Republika e Kosovës Republika Kosova – Republic of Kosovo Komuna e Prishtinës Opština Priština – Municipality of Prishtina	
---	--	---

V E N D I M

NDRYSHIM-PLOTËSIM I AKTIT ADMINISTRATIV "VENDIM CAKTIMI I KUSHTEVE NDËRTIMORE"
05NR.350/02-125500/22 DT.19.03.2024,

05NR.350/02–125500/22 DT.21.08.2025,

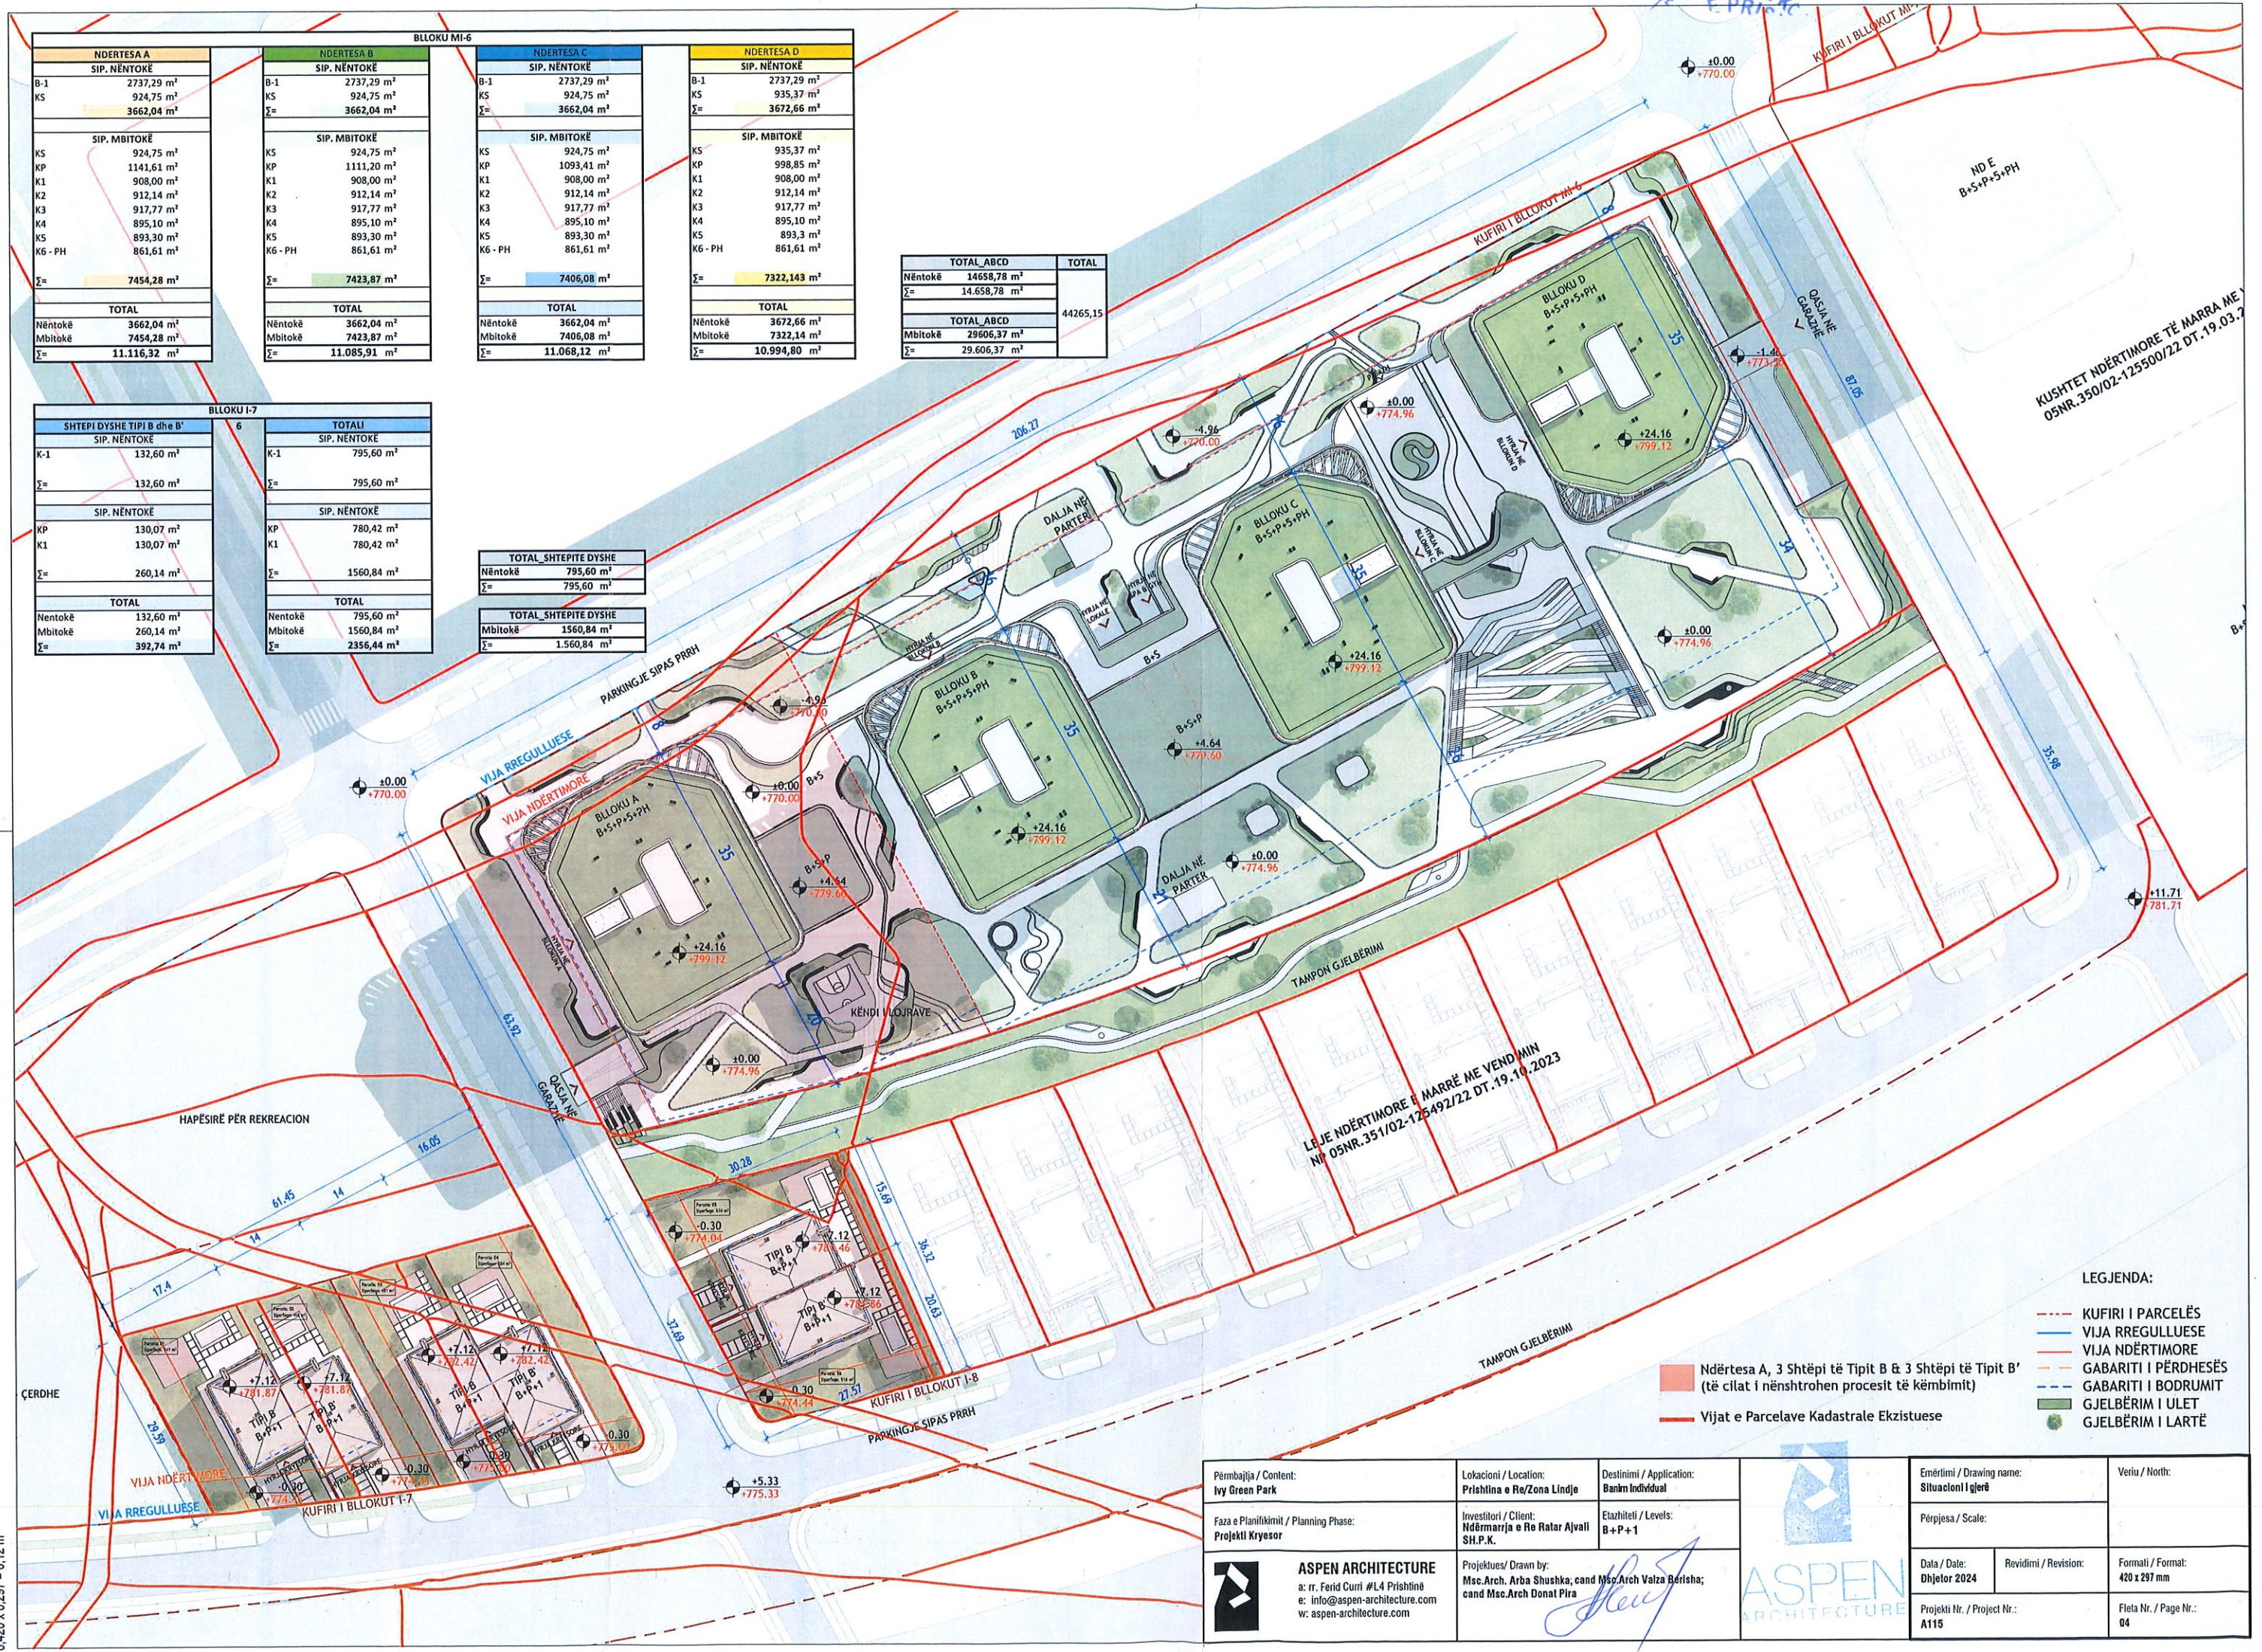
II. Ndryshim - plotësimi i aktit administrativ nga paragrafi I., i këtij vendimi, ka të bëjë me ndryshimin e riparcelimit të parcelave kadastrale të përfshira brenda bllokut urban "I-7" dhe "I-8", dhe rrjedhimisht edhe të numrit dhe të tipit të ndërtesave individuale banimore / shtëpi familjare, dhe atë: në bllokun urban "I-7", nga tri shtëpi banimi të Tipi "B", bëhen 4 shtëpi banimi, të Tipi "B" dhe "B'" (2 shtëpi dyshe), dhe në bllokun urban "I-8", nga një shtëpi banimi, e Tipi "A", bëhen 2 shtëpi banimi të Tipi "B" dhe "B'" (1 shtëpi dyshe), si dhe me ndryshimin dhe harmonizimin e sipërfaqeve ndërtimore të ndërtesave shumë banesore & afariste - Ndërtesa "A", "B", "C" & "D", të gjitha me B+S+P+5+Ph, në kuadër të bllokut urban "MI-6", dhe të planifikuara sipas "zgjidhja urbane" dhe të miratuar sipas "Vendim caktimi i kushteve ndërtimore" 05nr.350/02-125500/22 dt.19.03.2024.

- Në tërë përmbajtjen e aktit administrativ, ndryshohet përshkrimi i tipeve të shtëpive të banimit, dhe atë, në vend të tekstit: **"..., sipas tipeve: Tipi "A" – 1 shtëpi & 8 shtëpi (të trajtuara me leje ndërtimi) dhe Tipi "B" - 3 shtëpi, të gjitha me B+P+1,..."**, shënohet teksti me përmbajtje: **"..., sipas tipeve:..., Tipi "A" – 11 shtëpi (të trajtuara me leje ndërtimi) dhe Tipi "B" dhe "B'" – 3 shtëpi dyshe, të gjitha me B+P+1,..."**;

- Në pikën 2, të paragrafit IV., te përshkrimi i sipërfaqeve ndërtimore të ndërtesave shumë banesore dhe afariste, dhe të ndërtesave individuale të banimit, të planifikuara, ndryshohen sipërfaqet ndërtimore dhe tipet, dhe atë, në vend të tekstit:

- 1) **"Tipi "B"** – "Shtëpi Individuale" / B+P+1/- **3 shtëpi**, me sipërfaqe totale ndërtimore, S=1,178.22m², nga këto S=780.42m², mbi tokë dhe S=397.8m², nën tokë, të shpërndara nëpër etazhe: Bodrum - S=132.60m², Përdhesë - S=130.07m²; Kati 1 - S=130.07m²;

- 2) **"Tipi "B' "** – "Shtëpi Individuale" / B+P+1/- **3 shtëpi**, me sipërfaqe totale ndërtimore, S=1,178.22m², nga këto S=780.42m², mbi tokë dhe S=397.8m², nën tokë, të shpërndara nëpër etazhe: Bodrum - S=132.60m², Përdhesë - S=130.07m²; Kati 1 - S=130.07m²;

"Ndërtesa - "A"/- S=11,116.32m² / 7,454.28m², mbi tokë + 3,662.04m², nën tokë /,

"Ndërtesa - "B"/- S=11,085.91m² / 7,423.87m², mbi tokë + 3,662.04m², nën tokë /,

"Ndërtesa - "C"/- S=11,068.12m² / 7,406.08m², mbi tokë + 3,662.04m², nën tokë /

"Ndërtesa - "D"/- S=10,994.80m² / 7,322.14m², mbi tokë + 3,672.66m², nën tokë /,

"Totali: "A", "B", "C", "D", "E", & "F" - S=69,230.93m² / 39,091.16 + 7,147.00=46,238.16m², mbi tokë + 20,181.44+ 2,811.33=22,992.77m², nën tokë /";

Propozim për bashkim dhe ndarje të parcelave

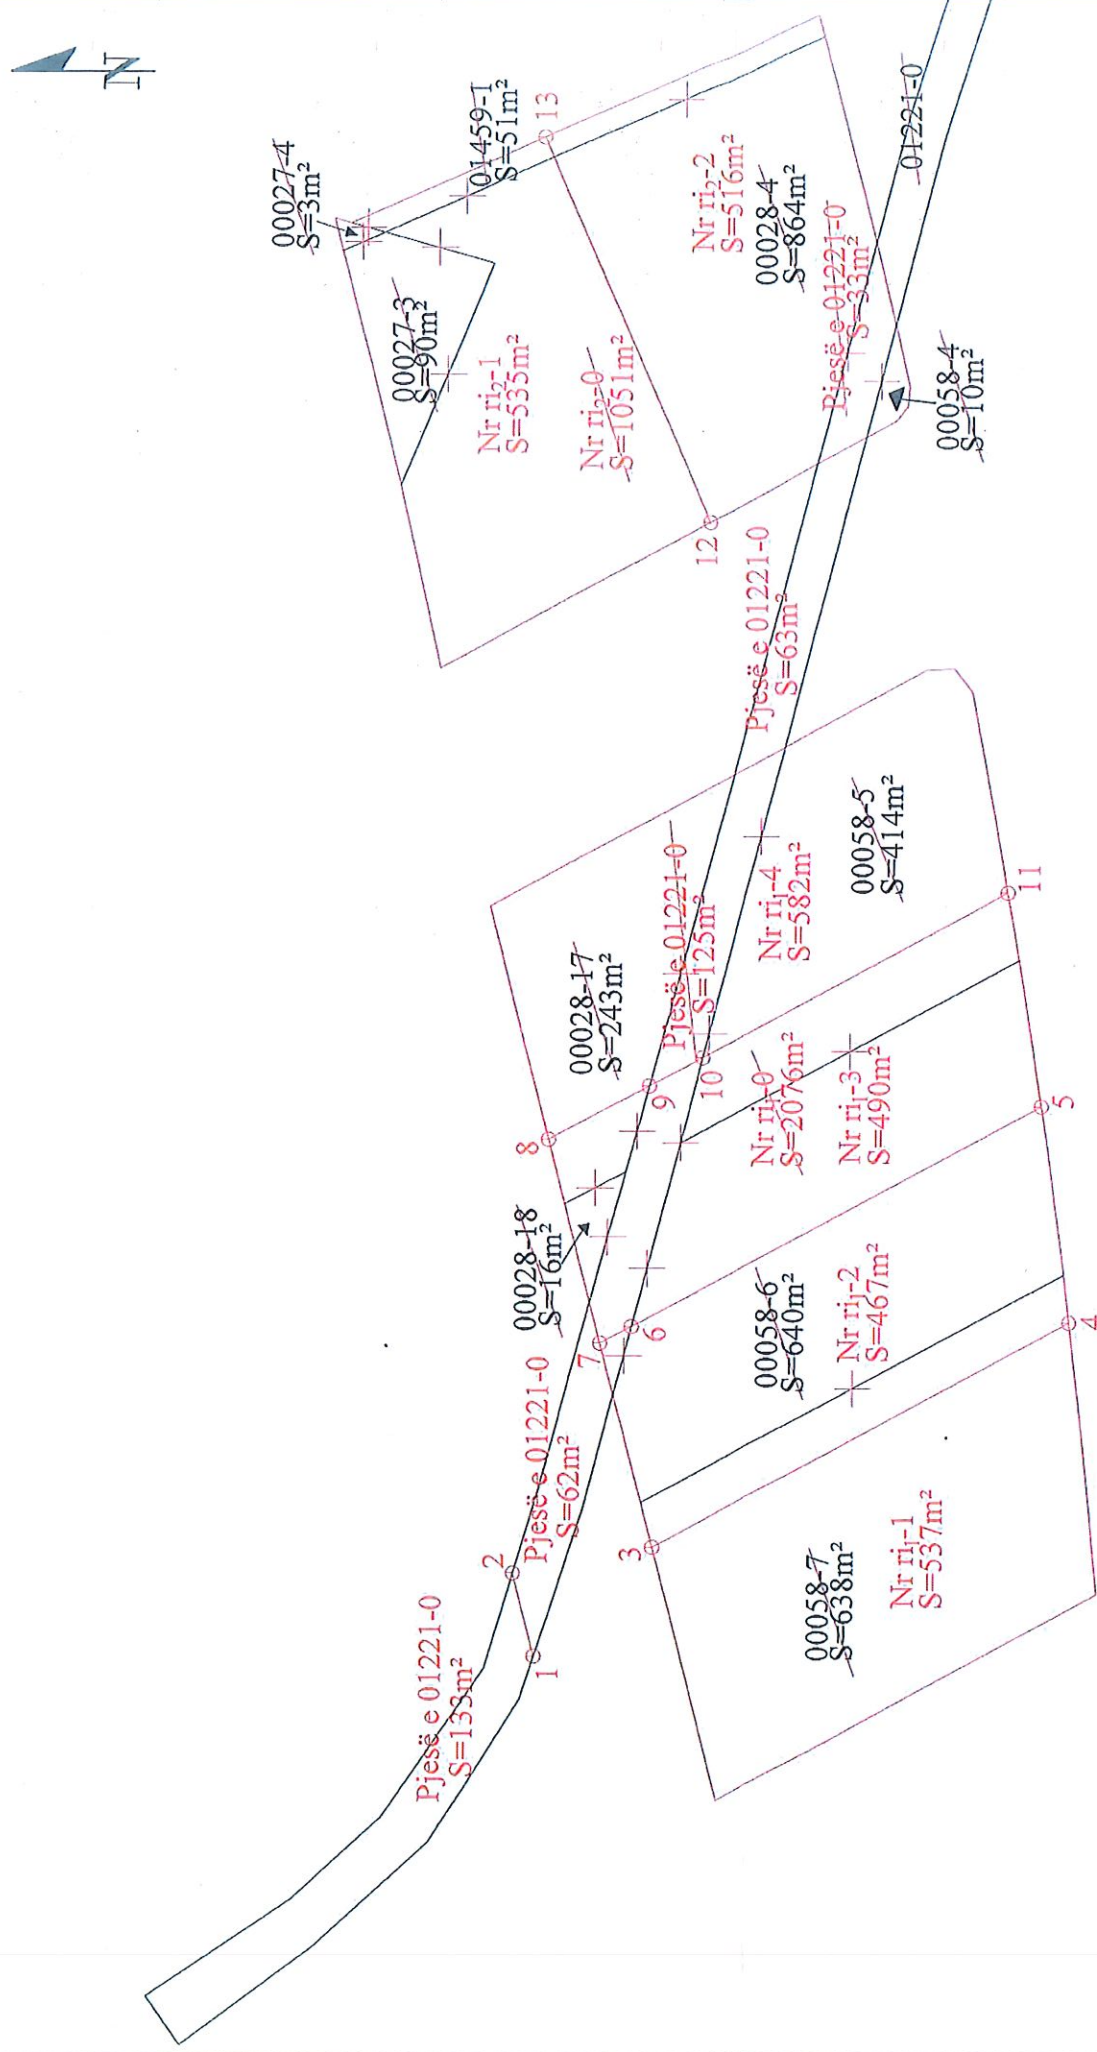
- Në tërë përmbajtjen e aktit administrativ, ndryshohet përshkrimi i numrit të parcelave kadastrale, dhe atë, në vend të tekstit: **"..., nr.28-5, 6, 7, 8, 9, 10, 11 & 28-12 ZK Hajvali,(të trajtuara me leje ndërtimi),..."**, shënohet teksti me përmbajtje: **"...,nr.1459-2,3,4,5,6,7,8,9,10,11 & 12 ZK Hajvali.....,(të trajtuara me leje ndërtimi), ..."**;

- Në paragrafin III., ndryshohen të dhënat për parcelat kadastrale, dhe atë, në vend të tekstit:

"nr. 1459-1; S=51m ² ;	"Ndërmarrja e Re- Ratar Ajvalia"sh.p.k. - Mehdi Zhugolli;.....	"tokë ndërtimore";
- nr. 1459-2; S=580m ² ;	"Ndërmarrja e Re- Ratar Ajvalia"sh.p.k. - Mehdi Zhugolli;.....	"tokë ndërtimore";

- nr. 1459-3; S=579m ² ;	"Ndërmarrja e Re- Ratar Ajvalia"sh.p.k. - Mehdi Zhugolli;.....	"tokë ndërtimore";
- nr. 1459-4; S=578m ² ;	"Ndërmarrja e Re- Ratar Ajvalia"sh.p.k. - Mehdi Zhugolli;.....	"tokë ndërtimore";

- nr. 1459-5; S=577m ² ;	"Ndërmarrja e Re- Ratar Ajvalia"sh.p.k. - Mehdi Zhugolli;.....	"tokë ndërtimore";
- nr. 1459-6; S=577m ² ;	"Ndërmarrja e Re- Ratar Ajvalia"sh.p.k. - Mehdi Zhugolli;.....	"tokë ndërtimore";

- nr. 1459-7; S=577m ² ;	"Ndërmarrja e Re- Ratar Ajvalia"sh.p.k. - Mehdi Zhugolli;.....	"tokë ndërtimore";
- nr. 1459-8; S=577m ² ;	"Ndërmarrja e Re- Ratar Ajvalia"sh.p.k. - Mehdi Zhugolli;.....	"tokë ndërtimore";

- nr. 1459-9; S=577m ² ;	"Ndërmarrja e Re- Ratar Ajvalia"sh.p.k. - Mehdi Zhugolli;.....	"tokë ndërtimore";
- nr. 1459-10; S=577m ² ;	"Ndërmarrja e Re- Ratar Ajvalia"sh.p.k. - Mehdi Zhugolli;.....	"tokë ndërtimore";

- nr. 1459-11; S=578m ² ;	"Ndërmarrja e Re- Ratar Ajvalia"sh.p.k. - Mehdi Zhugolli;.....	"tokë ndërtimore";
- nr. 1459-12; S=673m ² ;	"Ndërmarrja e Re- Ratar Ajvalia"sh.p.k. - Mehdi Zhugolli;.....	"tokë ndërtimore";

Totali: S=52,010 + 6,450 =58,460m².
